**Рабочая группа по унификации технических предписаний
и правил безопасности на внутренних водных путях**

**Содействие развитию речных информационных служб
и других информационно-коммуникационных технологий
во внутреннем судоходстве: Рекомендация, касающаяся
системы отображения электронных карт и информации
для внутреннего судоходства (третий пересмотренный
вариант резолюции № 48)**

Поправки к Рекомендации, касающейся системы отображения электронных карт и информации для внутреннего судоходства (третий пересмотренный вариант резолюции № 48) (ECE/TRANS/SC.3/WP.3/2019/7)

Представлено правительством Российской Федерации

Рис. 1

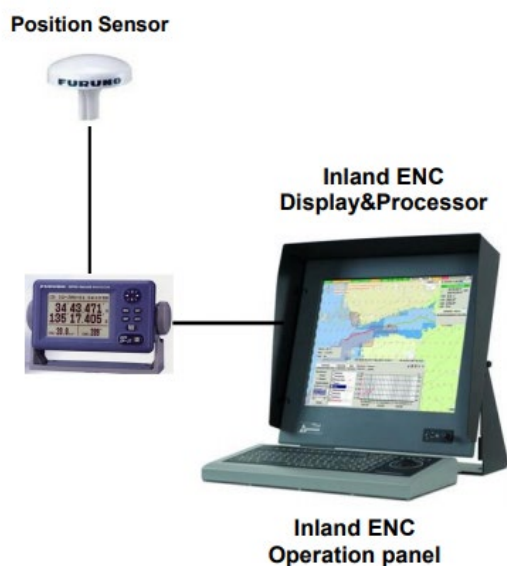
Изменить рисунки 1–4 следующим образом

Предлагается изменить рисунки путем добавления в качестве внешнего датчика (сенсора) мобильную станцию (транспондер) АИС.
